Rapport de contrôle d'installations électriques à basse et à très basse tension

RÉF. 05/2026/58151/D01:1

DATE DU CONTRÔLE 12/03/2026 (16:15 - 17:10) AGENT VISITEUR Olivier Maurcot
ADRESSE DU CONTRÔLE Rue de Balart 97 (étage 2) - 5000 Namur TYPE DE CONTRÔLE Visite de contrôle (6.5)

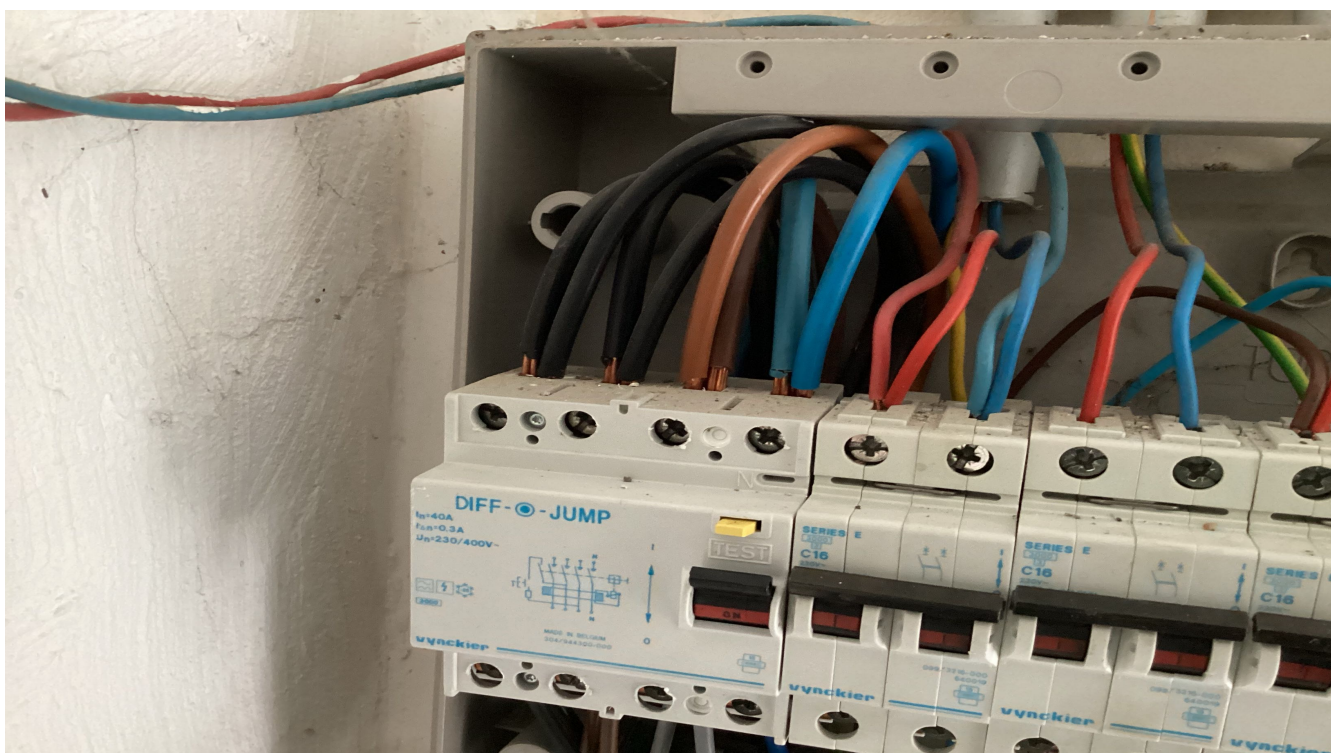
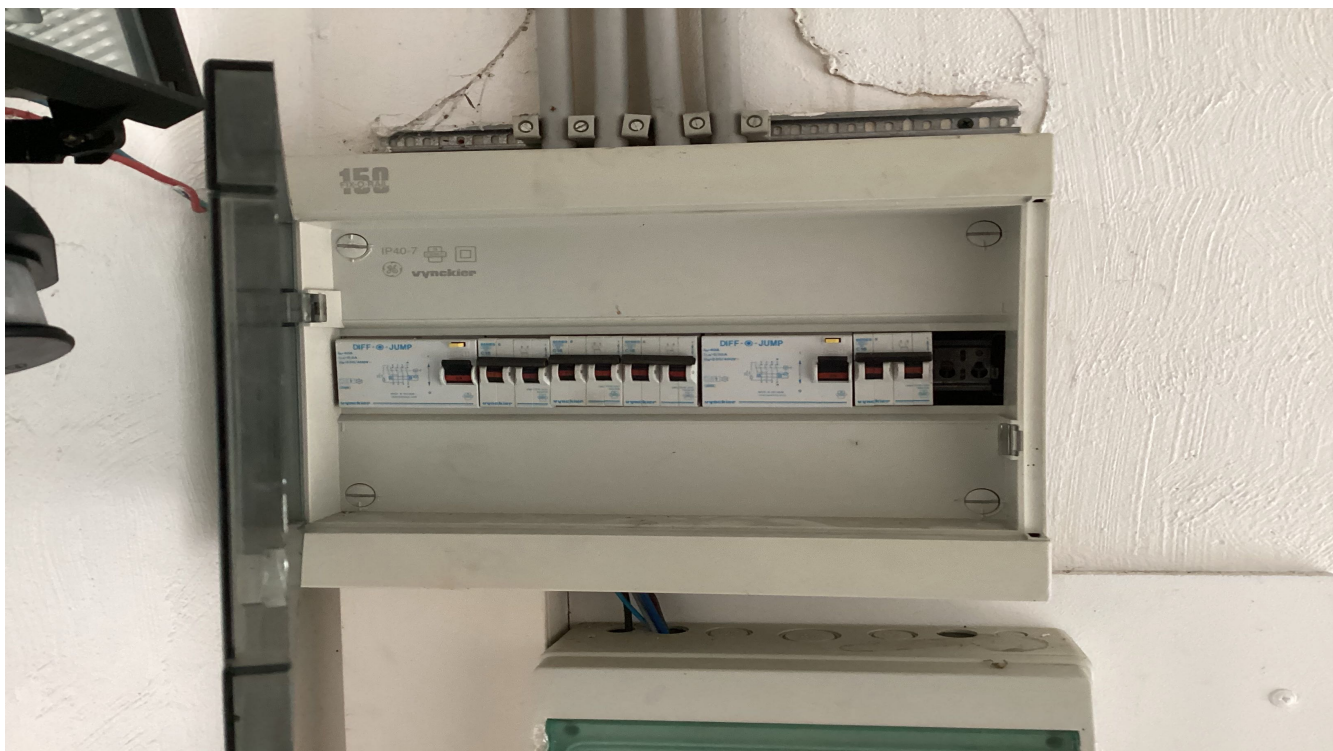
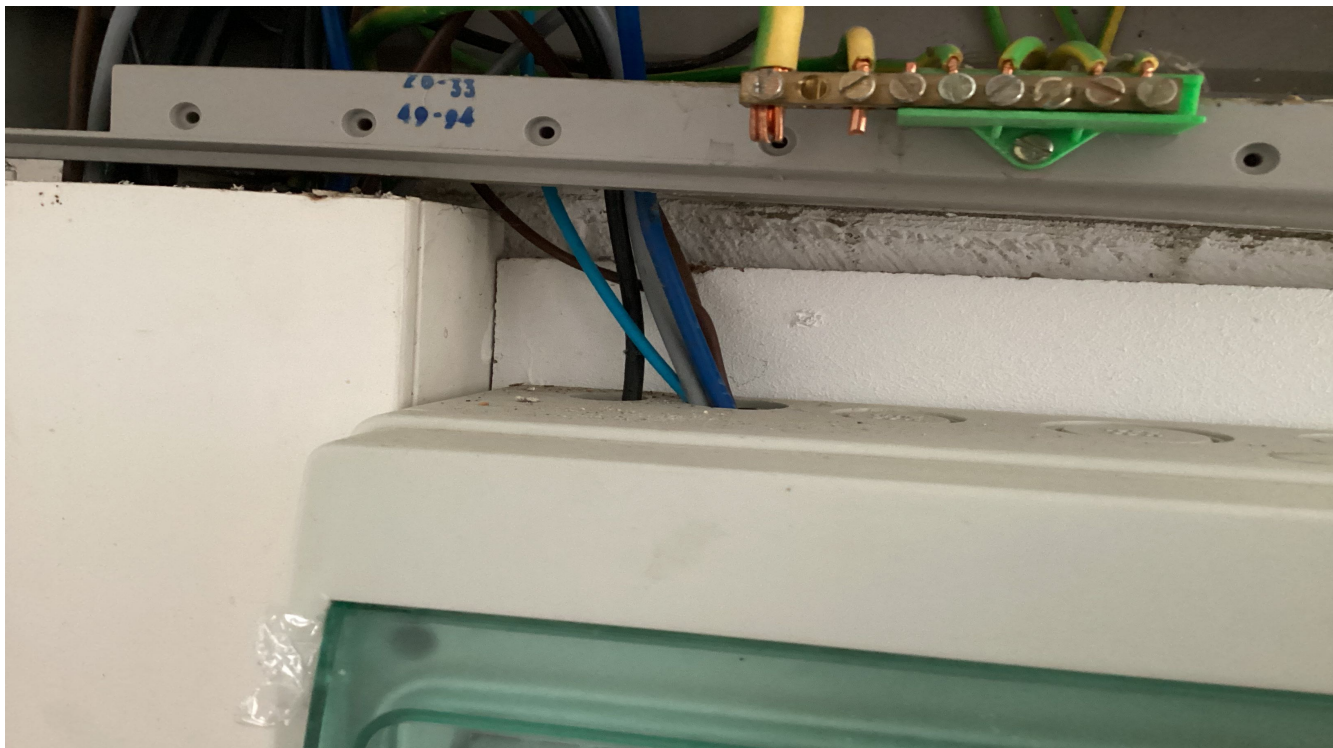
- La tension d'alimentation n'est pas indiquée clairement de manière apparente sur chaque tableau de répartition et de manoeuvre. - 3.1.3.3.a
- Les circuits, les appareils de coupure et/ou les dispositifs de protection ne sont pas repérés de manière claire et visible. - 3.1.3.

- Un circuit n'est pas protégé par différentiel
- La résistance de dispersion de la prise de terre n'a pas pu être mesurée car le sectionneur de terre n'était pas accessible, était cassé ou absent ou n'a pas pu être ouvert (écroux oxydés ou autre). - 5.4.3.5.;5.1.5.

- Les liaisons équipotentielles supplémentaires dans la salle de bain pour toutes les parties métalliques simultanément accessibles et les conducteurs de protection de tous les appareils et machines électriques ne sont pas réalisées. - 4.2.3.2.;5.4.4.2.;7.1.4.4.;8.2.1.

- L'utilisation de douilles pour alimenter un point d'éclairage dans l'attente de l'appareil d'éclairage définitif n'est autorisée - 4.2.4.3.a
- Les schémas unifilaires et/ou plans de position ne sont pas présents. - 3.1.2.;6.4.6.;6.5.7.;9.1.2.

- Le ou les dispositifs de protection à courant différentiel-résiduel ne fonctionnent pas après avoir actionné le bouton « test ». - 5.3.5.3.;6.4.6.4.;6.5.7.2.

- Des conducteurs du type VOB ne sont pas placés sous conduit et/ou comme il se doit. - 5.2.9.
- Les canalisations principales d'eau et/ou de gaz internes au bâtiment, et/ou les colonnes principales du chauffage central et de climatisation et/ou les éléments métalliques fixes et accessibles qui font partie de la structure de la construction et/ou les autres éléments métalliques principaux ne sont pas connectés à la borne principale de terre. - 4.2.3.2.;5.4.4.1.;8.2.1.

- Interrupteur(s) et/ou socle(s) de prise et/ou boîte(s) de dérivation ne sont pas fixés correctement. - 1.4.
